„ZŠ a MŠ Jana Broskvy, Brno-Chrlice – nástavba budovy I. stupně“

Vysvětlení zadávací dokumentace č. 2

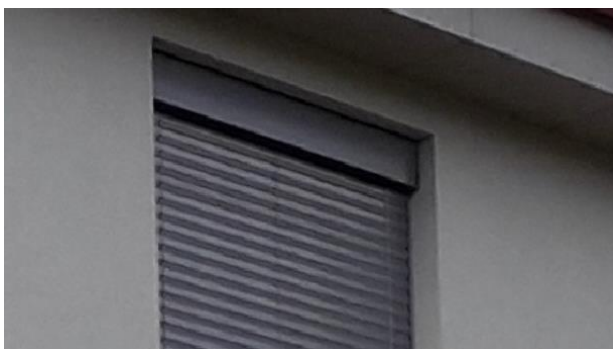
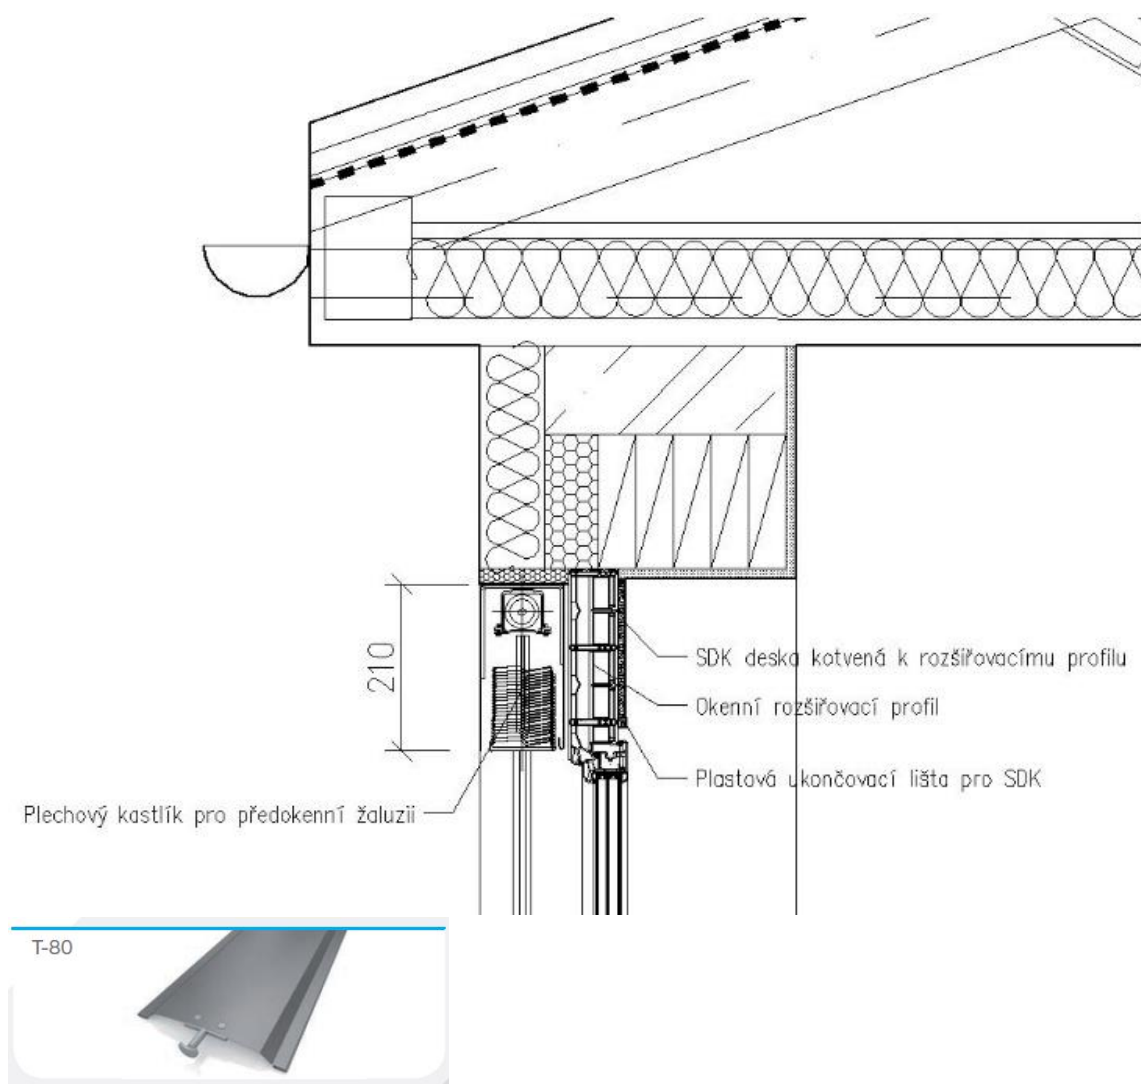
Dále bychom chtěli požádat o poskytnutí detailu nadpraží oken O1 a O2 vzhledem k použití rozšiřovacího profilu okna pro montáž předokenních žaluzií. Podrobná specifikace žaluzií také chybí – typ lamel, provedení vodících lišt, kotvení kastlíku.

Odpověď: Venkovní hranatá lamela ve tvaru písmene T. Mezi její přednosti patří zejména nízký nábal díky šířce lamely 80 mm. Maximální šířka a výška žaluzie je 5 m a zastíní plochu o velikosti až 20 m². Standartní vodící lišta v barvě lamel, kotvená do ostění otvoru. Kotvení venkovních žaluzií (kastlíku) přes kotevní prvky do nadpraží otvoru.

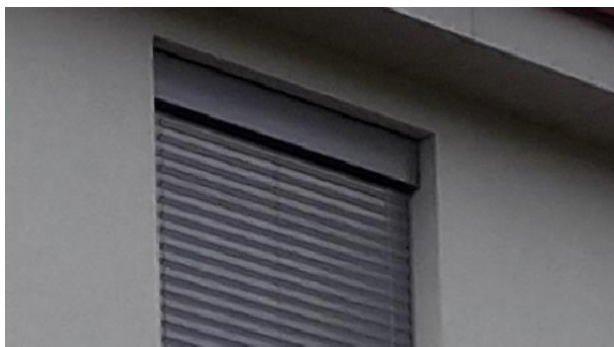
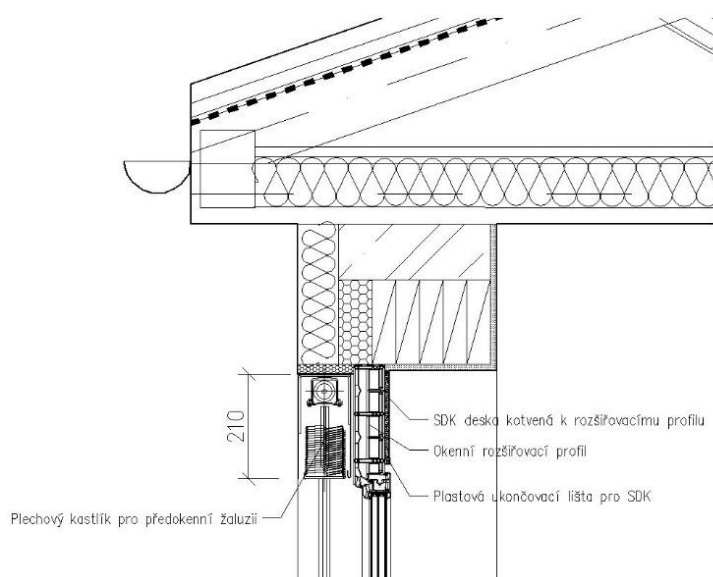
Dále bychom chtěli požádat o poskytnutí detailu nadpraží oken O1 a O2 vzhledem k použití rozšiřovacího profilu okna pro montáž předokenních žaluzií. Podrobná specifikace žaluzií také chybí – typ lamel, provedení vodících lišt, kotvení kastlíku.

Odpověď: Venkovní hranatá lamela ve tvaru písmene T. Mezi její přednosti patří zejména nízký nábal díky šířce lamely 80 mm. Maximální šířka a výška žaluzie je 5 m a zastíní plochu o velikosti až 20 m². Standartní vodící lišta v barvě lamel, kotvená do ostění otvoru. Kotvení venkovních žaluzií (kastlíku) přes kotevní prvky do nadpraží otvoru.
